RESOLUCIÓN No. 1982 DEL 31 JULIO DE 2023, ARMENIA QUINDIO

"POR MEDIO DEL CUAL SE NIEGA UN PERMISO DE VERTIMIENTO DE AGUAS RESIDUALES DOMÉSTICAS PARA UN LOTE VACIO EN EL PREDIO 1) LOTE # 2 CONDOMINIO SAUSALITO CAMPESTE VEREDA SAN ANTONIO MUNICIPIO SALENTO" Y SE ADOPTAN OTRAS DISPOSICIONES"

"CONCEPTO TÉCNICO PARA TRÁMITE DE PERMISO DE VERTIMIENTO – CTPV - 063 - 2023

Imagen 1. Diagrama del sistema de tratamiento de aguas residuales domésticas

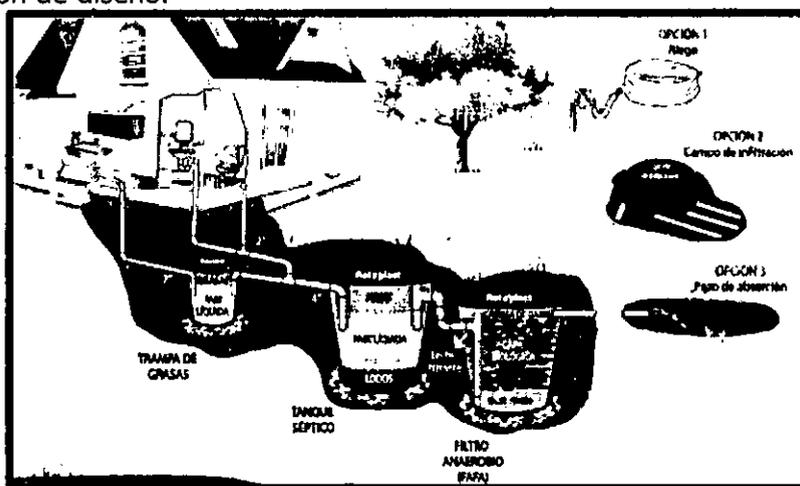
Trampa de Grasas: Para el pre tratamiento de las Aguas Residuales Domésticas generadas en el predio contentivo de la solicitud de permiso de vertimiento, se propone la construcción de una (1) Trampa de Grasas en material de 336 litros de capacidad, con las siguientes dimensiones: Largo = 1.20 m, Ancho = 0.40 m, Altura Útil = 0.70 m.

Tanque Séptico: Para el tratamiento de las Aguas Residuales Domésticas generadas en el predio contentivo de la solicitud de permiso de vertimiento, se propone la construcción de un (1) Tanque Séptico en material de 2400 litros de capacidad, con las siguientes dimensiones: L1 = 1.30 m, L2 = 0.70 m, Ancho = 1.00 m, Altura Útil = 1.20 m.

Filtro Anaerobio de Flujo Ascendente: Para el pos tratamiento de las Aguas Residuales Domésticas generadas en el predio contentivo de la solicitud de permiso de vertimiento, se propone la construcción de un (1) Filtro Anaerobio de Flujo Ascendente en material de 2250 litros de capacidad, con las siguientes dimensiones: Largo = 1.25 m, Ancho = 1.00 m, Altura Útil = 1.80 m.

Disposición final del efluente: En el ensayo de infiltración realizado, se obtuvo una tasa de percolación promedio de 5.00 minutos por pulgada, por lo que para el cálculo del área de absorción requerida se utilizó una tasa de absorción de 1.44 m²/persona. A partir de la población de diseño y la tasa de absorción utilizada, se obtuvo un área de infiltración requerida de 7.20 m². Para la disposición final de las aguas tratadas, se propone la construcción de un (1) Pozo de Absorción de 1.50 metros de diámetro y 1.60 metros de altura útil (desde la cota batea de la tubería de entrada hasta el fondo del pozo). Este sistema de disposición final dispone de un área de infiltración de 7.54 m², por lo que tiene la capacidad suficiente para recibir las Aguas Residuales Domésticas generadas en el predio por la población de diseño.

Imagen 3. Capacidad de uso de suelo en la ubicación del punto de descarga
Fuente: SIG Quindío

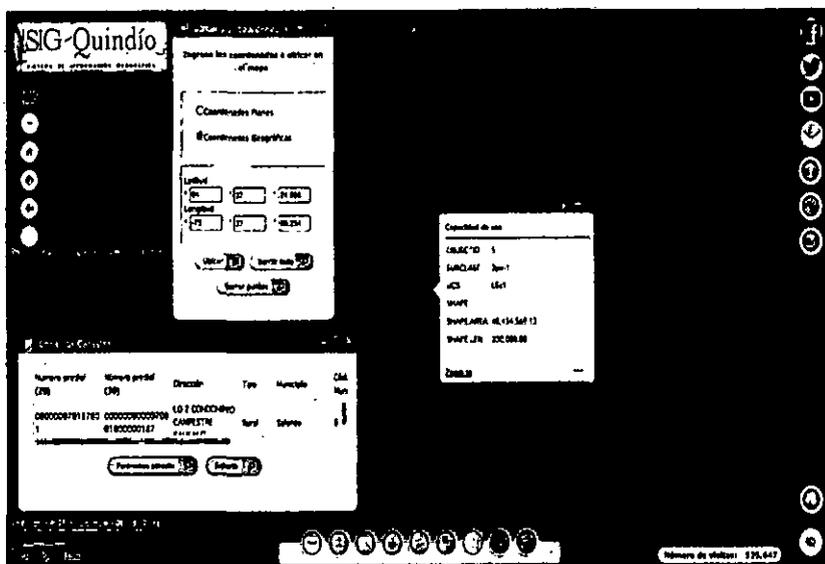
Según lo observado en el SIG Quindío, se evidencia que el punto de descarga se encuentra por fuera de polígonos de Suelos de Protección Rural y de Áreas y Ecosistemas Estratégicos. Además, se evidencia que dicho punto se encuentra ubicado sobre suelo con capacidad de uso agrológico 3pe-1 (ver Imagen 3).
